雲林離島式基礎工業區開發計畫施工期間環境監測107年第4季報告  
工業局工業區組審查意見答覆對照表

雲林離島式基礎工業區開發計畫施工期間環境監測107年第4季報告  
雲林縣環保局審查意見答覆對照表

雲林離島式基礎工業區開發計畫施工期間環境監測107年第4季報告  
行政院環境保護署審查意見答覆對照表

雲林離島式基礎工業區開發計畫施工期間環境監測108年第1季報告  
工業局工業區組審查意見答覆對照表

圖 2.9-1 新興區潮間帶水質歷次調查結果(續 5)

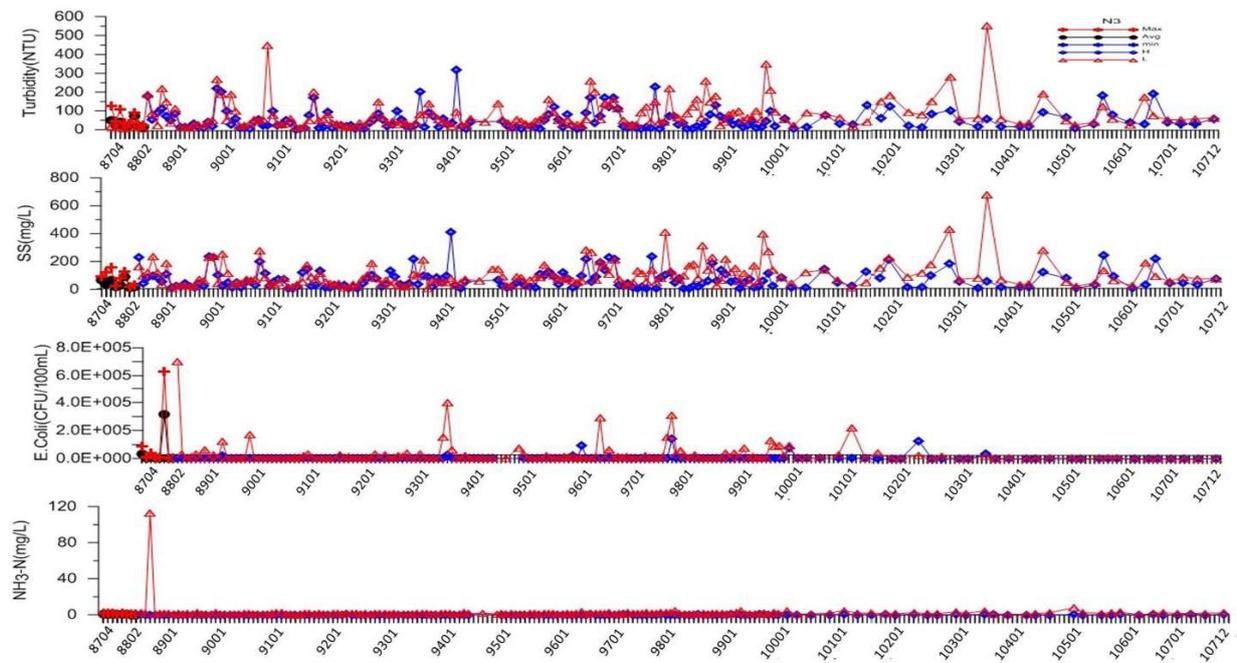
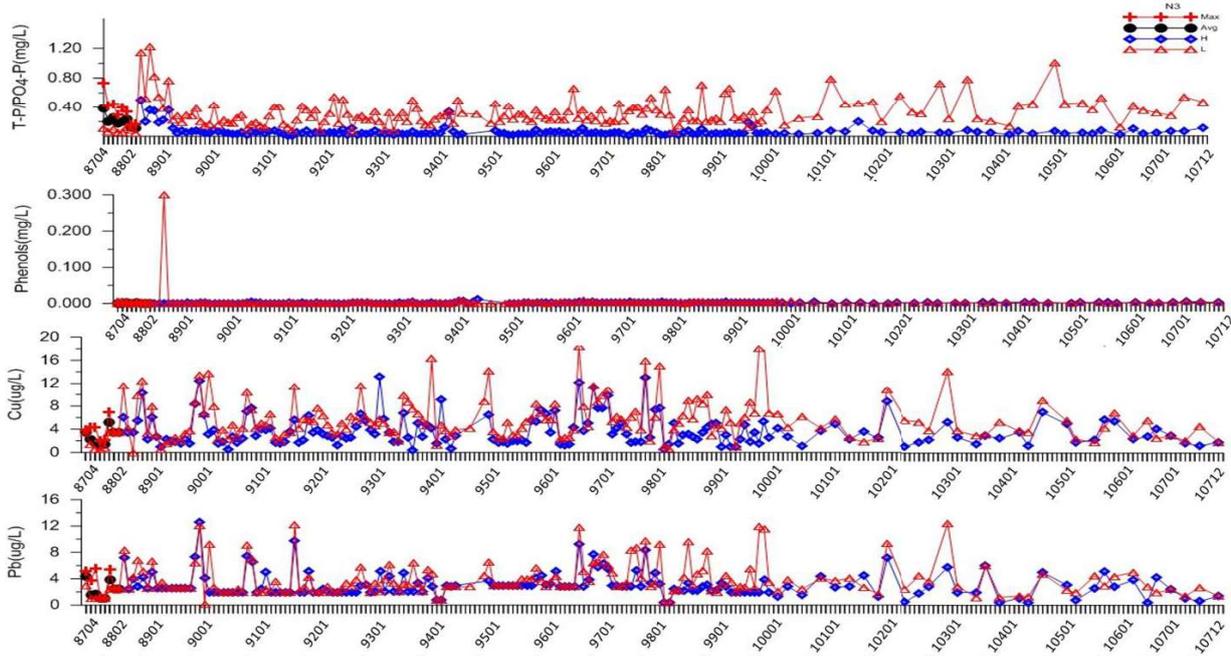
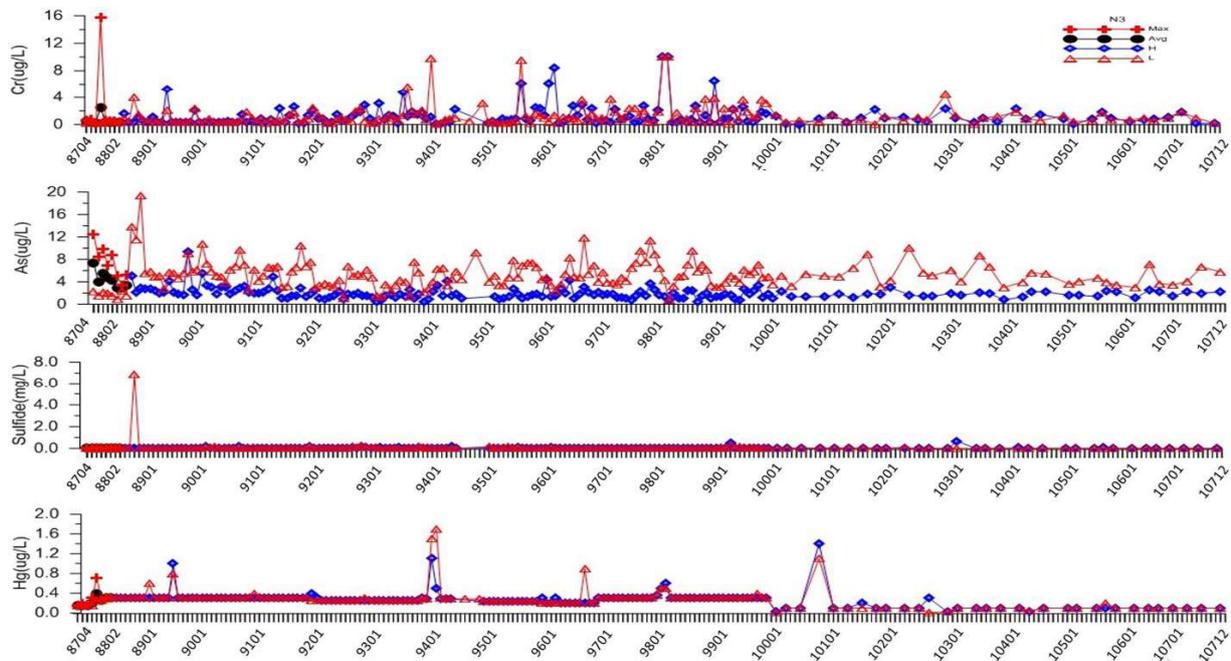
審 查 意 見	意 見 答 覆
2	<p>第2-67頁起，圖2.9.1-1新興區潮間帶水質歷次調查結果N<sub>3</sub>：有才寮排水之濁度，懸浮固體微粒高於近3年測值，請分析成因並有具體改善措施。</p>	<p>2.感謝指導並將繼續監測與分析成因，以及持續提出改善建議。</p> <p>(1)本季新興區潮間帶水質，N<sub>3</sub>有才寮排水之懸浮固體漲潮時230 mg/L 退潮時273 mg/L，濁度漲潮時200 NTU、退潮時230 NTU。</p> <p>(2)歷年濁度及懸浮固體變動幅度大，多以退潮時濃度高於漲潮時，且東北季風期，因強烈風浪翻攪潮間帶區底質，造成本區域整體的懸浮固體與濁度有顯著升高現象，例如90年10月(450 NTU/279 mg/L)、98年9月(260 NTU/313 mg/L)、99年10月(350 NTU/397 mg/L)、103年10月(550 NTU/674 mg/L)、106年10月(190 NTU/219 mg/L)，皆曾出現水質濁泥濃度偏高現象。</p>

圖 2.5-2 陸域植物生態春季監測新吉濁水溪口魚塢樣區下層植物分布圖

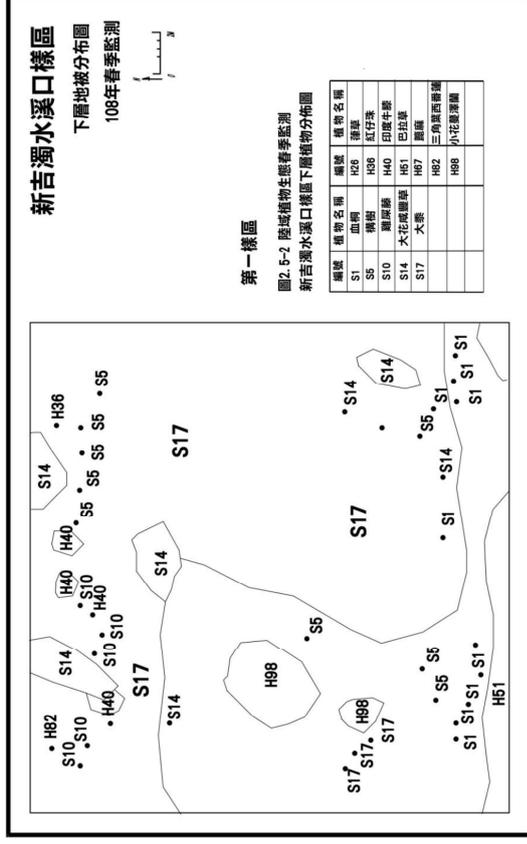
審查意見	意見答覆
一 經查本報告中有關監測項目、監測地點及內容標述均屬合宜，合先敘明。	敬悉。
二 經查本報告書2.5.2節陸域植物生態監測(p.2-31頁)圖表重疊，無法辨識；另缺少圖2.5-2及圖2.5-3，請查明後修正。	謝謝指正，已修正報告書2.5.2節陸域植物生態監測(p.2-31頁)圖表重疊處，並補充圖2.5-2及圖2.5-3於報告書中。
三 表2.6-1本季採樣地下水水質分析數據統計表(p.2-41頁)，請補充說明“=”符號之定義。	“=”表示，已補充說明於報告書表2.6-1註4。
四 圖3.1.8-1離島工業區陸域河口歷年水質變化圖(p.3-70至3-85)及圖3.1.9-1離島工業區海域歷年水質變化圖(p.3-91至3-112)，橫軸刻度之數值及單位不詳，建議重新繪製。	謝謝建議，已修正報告內圖3.1.8-1及圖3.1.9-1橫軸單位為「時間(月.81-108年)」。
五 以圖3.1.11-4牡蠣問卷戶85~108年單位收量比較圖(p.3-133)為例，橫軸之數值無法清楚辨識；另圖3.1.11-5至圖3.1.11-9亦同，建議修正。	謝謝指正，已修正橫軸之數值於報告書內，詳如圖3.1.11-4至圖3.1.11-9所示。
六 綜上所述，本監測報告部分內容尚屬合宜，建議請貴局待環興公司修正後，逕送環保署。	敬悉。

圖 2.1-2 108 年度第 1 季各測站二氧化硫(SO<sub>2</sub>)日平均值及最高小時值比較分析圖

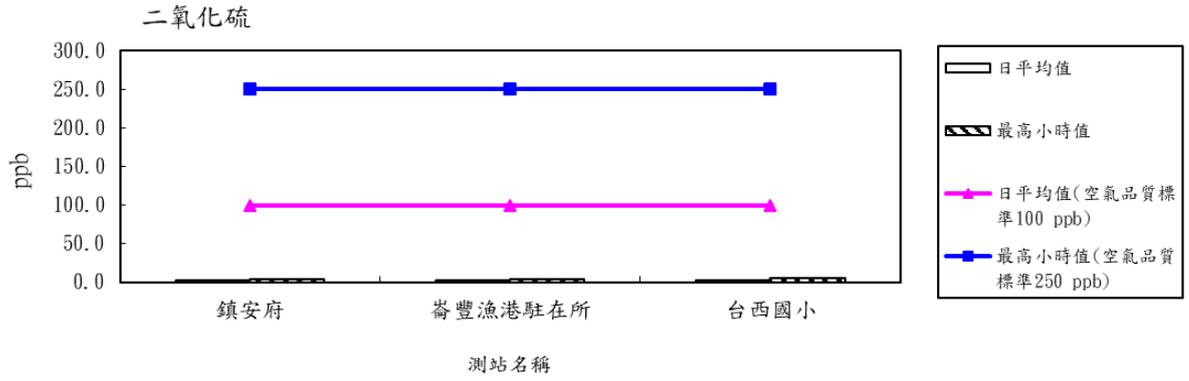
審 查 意 見	意 見 答 覆
一	圖2.1-2、圖2.1-4及圖2.1-5之圖例敘述中空氣品質未列單位，且建議與表2.1-2空氣品質標準單位相同。	謝謝指教，已修正圖2.1-2、圖2.1-4及圖2.1-5空氣品質標準單位與表2.1-2為一致。
二	本季鎮安府測站PM <sub>10</sub> 濃度比其他測站高出3-4倍，請說明原因。	本季鎮安府測站監測時間為108年1月26-27日，其他測站監測時間為108年1月27-29日。而環保署於108年1月26日發出新聞稿，表示由於強烈大陸冷氣團導致風速增強，引發地表揚塵現象，麥寮地區小時PM <sub>10</sub> 濃度在12時達623微克/立方公尺，14時空氣品質指標達紫色非常不健康等級，當日發布空污警報。
三	表2.2-1備註中依據102年雲林縣噪音管制區，至今已公告至106年雲林縣噪音管制區，請修正並檢討。	謝謝指教，已修正相關內容。
四	附錄中未見到落塵採樣及分析資料。	已補充第一季落塵採樣及分析資料於本季附錄中。
五	本季(1-3月)地下水監測結果SS02導電度、總溶解固體物相對其他區外監測井數值偏高，另氯鹽、氨氮、鐵、錳超過地下水污染監測標準，請持續監測。	謝謝指教，SS02歷年來導電度、總溶解固體物常有偏高形，主要是受環境特性，未來會持續監測。

圖二 108年第三季新興區潮間帶水質之大腸桿菌群測值

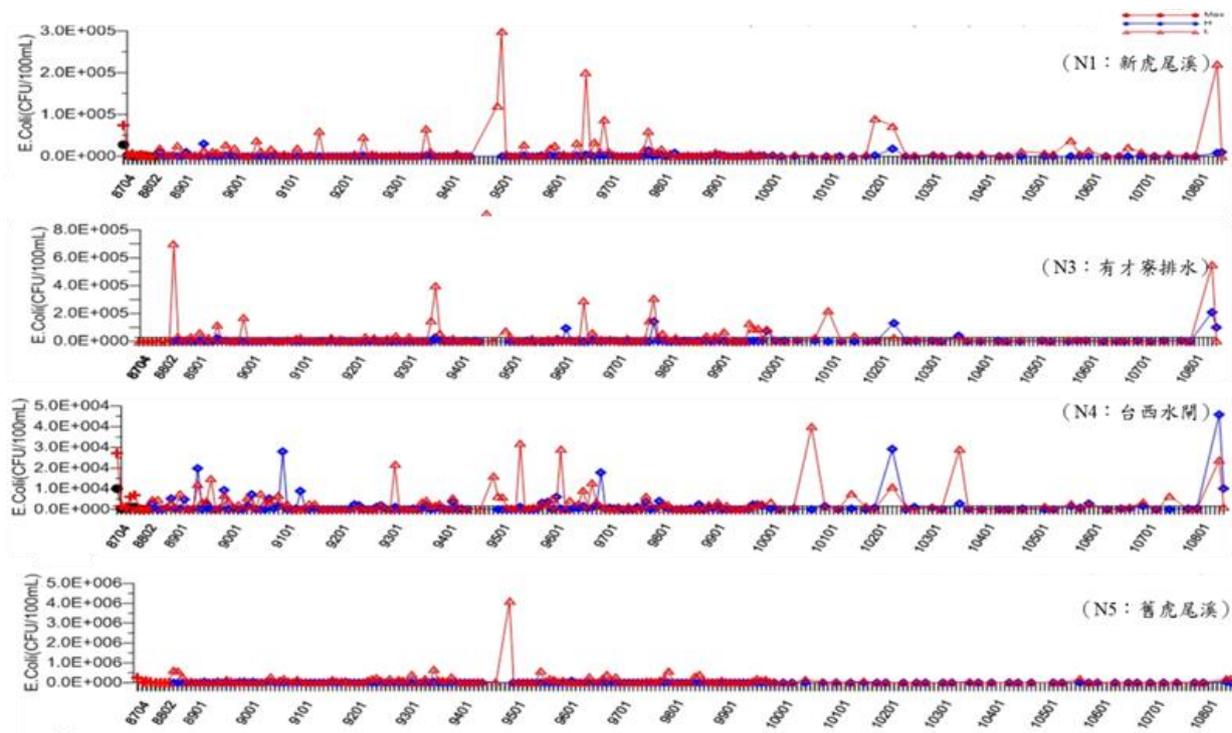
審 查 意 見	意 見 答 覆
	圖3.1.6-3「氣鹽歷年濃度測值變化」，「民井3」之地下水氣鹽監測值自2013年9月後變動幅度增大，請評估其發生原因。	謝謝指教，民井3係向民家借用之地下水井，其水質表示本區域的特性，目前雖有部份時間氣鹽偏高，惟仍多在監測標準以下，顯示本區域之地下水仍屬淡水。目前無發現本井附近之環境有足以影響水質之變化，未來將會持續注意水質變化與環境變化。
二	海洋委員會海洋保育署審核意見：	
	新興區潮間帶本季水質N1、N3及N4監測點之大腸桿菌群相較過去幾年，有明顯偏高狀況，建議補充說明。	謝謝建議，新興區潮間帶水質位於內陸排水與海域斷面之交界區，因多受內陸畜牧廢水及家庭污水影響，水質較海域斷面略差。新興區潮間帶水質之大腸桿菌群測值相較於上季，於108年第三季已有減少趨勢(圖二)，濃度仍在變動範圍內，後續將持續觀察。
